KIT DE DISTRIBUTION RÉF. 5634970 POUR MOTEURS DIESEL À RAMPE COMMUNE DE 2ÈME GÉNÉRATION VAG

INFORMATION TECHNIQUE N° 1105

Photo 2 : à gauche – poulie de renvoi réf: 56376 /
à droite - poulie de renvoi réf : 55735

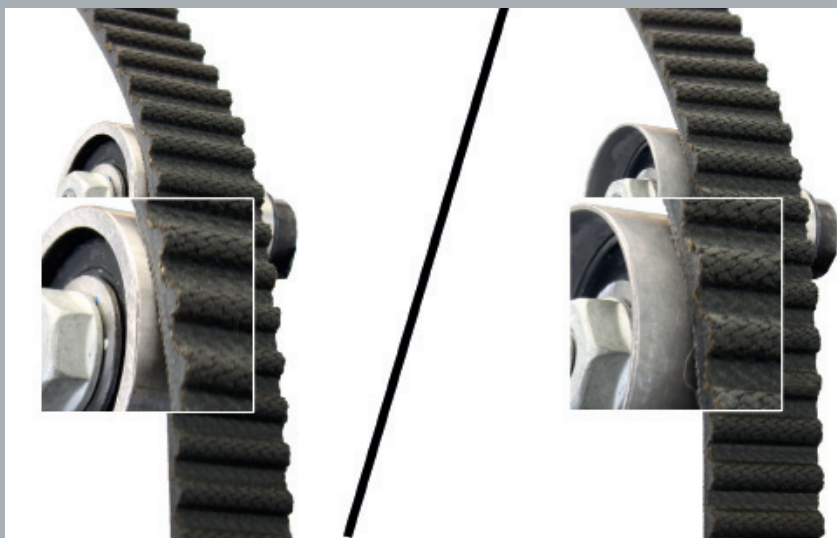
Tous les kits et sets mentionnés comprennent la poulie de renvoi améliorée réf. 56376 (photo 2, à gauche). Celle-ci remplace la poulie de renvoi réf. 55735 (photo 2, à droite) montée dans les véhicules désignés.

Comparée à l'ancien modèle, cette nouvelle poulie est plus étroite de 6,6 mm. De ce fait, la courroie de distribution passe bien au centre de la poulie ; les forces exercées sur le roulement à billes sont ainsi beaucoup mieux réparties. Ainsi la nouvelle poulie est-elle mieux adaptée aux conditions de cette distribution.
